INCIDENCIA INTERNA

N.º Comanda: 15523

MOTIVO INCIDENCIA

ANEXO 1
NUEVA

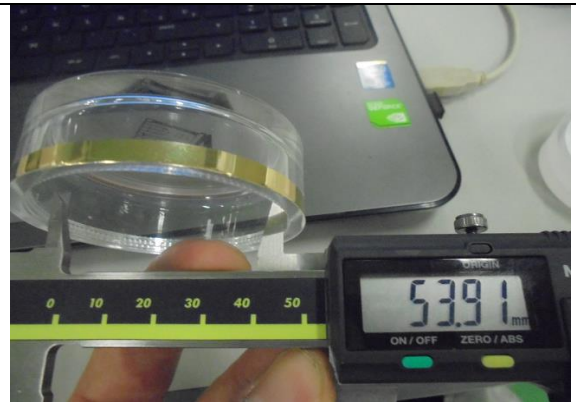
Se comprueban una muestra de las Tapas anteriores detectando en el interior de la Tapa entre la anterior y la nueva.

Medidas interiores: (ANEXO 1)

Tapa Anterior: 53,91 mm

Tapa Nueva producción: 53,40 mm

El sistema de anclajes también es diferente. (ANEXO 2)

- 1.- Realizar un nuevo útil de posicionado de la Tapa en la máquina de grabar.
- 2.- Solicitar plano a Cornella para determinar cuáles deben de ser las medidas en fabricación.
- 3.- Solicitar informes de modificación de moldes para comprobar el histórico.
